Projectnr: 14692

Project: Onderbouwing constructieve opmerkingen veemarktstraat 33 te Breda
(ref. Z2021-006770)

2e Verdiepingsvloer

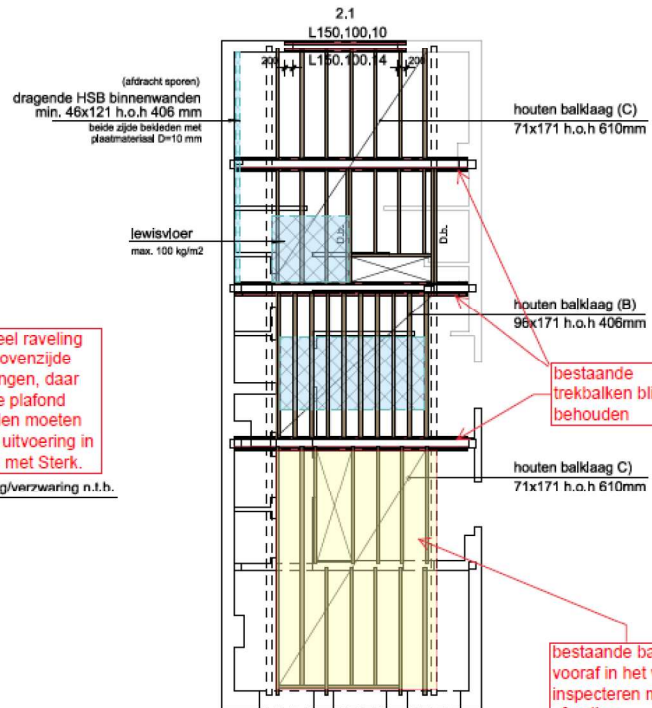
ii. Aangegeven wordt dat er nieuwe ravelingen worden gemaakt voor de trappen in de tweede verdiegingsvloer. Hoe wordt dit aangebracht met behoud van onderliggende stucplafonds en behoud van de bestaande constructie?

iv. Aangegeven wordt bij de tweede verdiegingsvloer – verstijving / verzwaring n.t.b., dit i.v.m. aannames die nog niet verifieerbaar zijn. Het is begrijpelijk dat dit een aanname is en afstemming in de praktijk dient plaats te vinden. De bijbehorende detaillering van de versterking van de moerbalk is echter niet voorstelbaar, omdat hiermee de opleggingen van de kinderbintjes op de moerbalk worden verwijderd, de moerbalk zelf wordt aangetast, de versterking uitsteekt onder de moerbalk waardoor het waarschijnlijk ook niet lukt met de bestaande stucplafonds en niet wordt weergegeven dat de bestaande vloerdelen worden teruggeplaatst. Wij zien dan ook graag een ander principe voorstel voor de versterking die los staat van de bestaande constructie, plafonds, vloerdelen. En een werkplan van hoe dit geheel wordt aangebracht en aangepakt.

- **Ravelingen worden langs bovenzijde vervaardigd daar waar de plafonds behouden meten blijven, tijdelijke ophanging van de ingezaagde balken kan ook met een "ophang" hulpconstructie aan de bovenzijden. Sterk Adviesbureau kan dit met de uitvoerende partij opnemen.**

Het opgegeven detail is ter plaatse van de trek balk van het spant, gezien hier geen kinderbinten aanwezig zijn en de vloer geheel vernieuwd wordt is deze opmerking niet relevant.

- **Echter zal de moerbalk ter hoogte van de 2^e verdieping na eerste sloopfase ingemeten dienen te worden, verdere oplossing is zeer sterk afhankelijk van de bestaande afmetingen, vooraf speculeren over verstijving lijkt mij niet zinvol.**
- **Het verstijven van de balklaag middels een extra balk kan bij de te behouden plafonds lastig worden, eventueel een rib over de kinderbinten met behoud van vloerdelen is een optie. Gezien de vaak verschillende meningen hierover zou ik dit eerst met de controlerend constructief ambtenaar bespreken. Hier geldt ook dat vooraf speculeren over verstijving niet heel zinvol is gezien we geen afmetingen hebben.**

3e Verdiepingsvloer

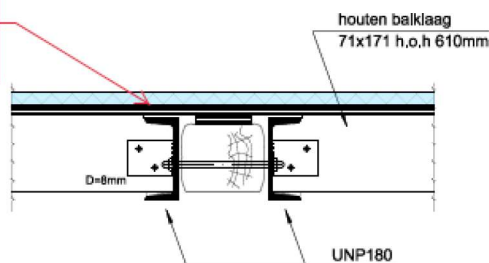
iii. De gehele derde verdiegingsvloer krijgt een nieuwe balklaag. Er wordt aangegeven bestaande vloerdelen/constructie beoordelen. Opgehoogde vloer terug brengen naar originele hoogte. Geconstateerd is dat in ieder geval de vloerdelen waardevol zijn. De balklagen waren lastig op te nemen, maar mogelijk wel (deels) waardevol. Is aan te geven hoe met de vloerdelen en eventuele waardevolle constructie wordt omgegaan en eventuele bevindingen tijdens de ontleding

- **Eventueel de vloer in fases verwijderen voor een inventarisatie**
 - o **Graag tussen ieder spant de vloer openhalen waarbij er 2 constructieve balken zichtbaar zijn, in de buurt van de spanten.**
